## ST MARCEL LES VALENCE Avis PLU

Par courrier électronique du 27 juillet 2022, la commune de Saint Marcel les Valence a informé DAH de l'arrêté du projet de révision du PLU de la commune (délibération du 4/07/2022). Conformément aux dispositions du Code de l'urbanisme, un dossier du projet de révision de PLU a été adressé pour avis, à retourner dans les 2 mois compte tenu du statut de DAH.

### Observation 2 :

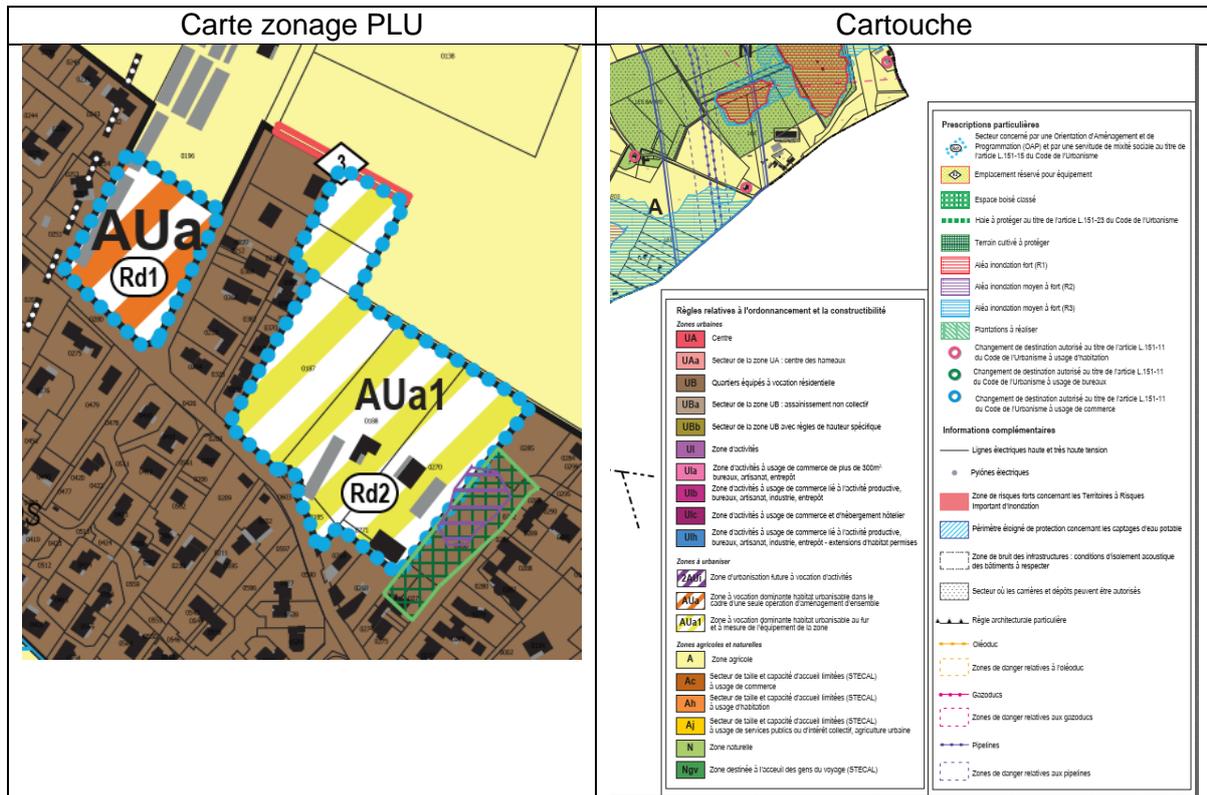
Il semble que la légende soit incomplète : à quoi correspond le quadrillage vert situé rue de la Luire ?

### Observation 7-1

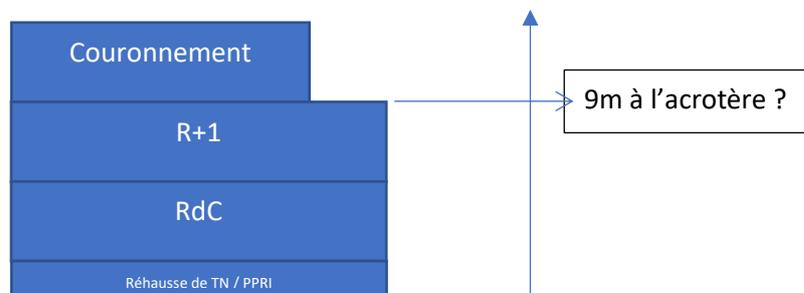
L'article 10 du règlement de la zone AUa prévoit que la hauteur des constructions est mesurée à partir du sol naturel existant avant travaux. Or, il semble que la zone soit soumise à l'aléa inondation et qu'à ce titre, le premier plancher soit à rehausser de 0.50 ou 0.70m par rapport au terrain naturel. Dès lors, la hauteur des constructions ne pourrait-elle pas être comptabilisée à partir du niveau du premier plancher de manière à ne pas diminuer la capacité constructive du terrain ?
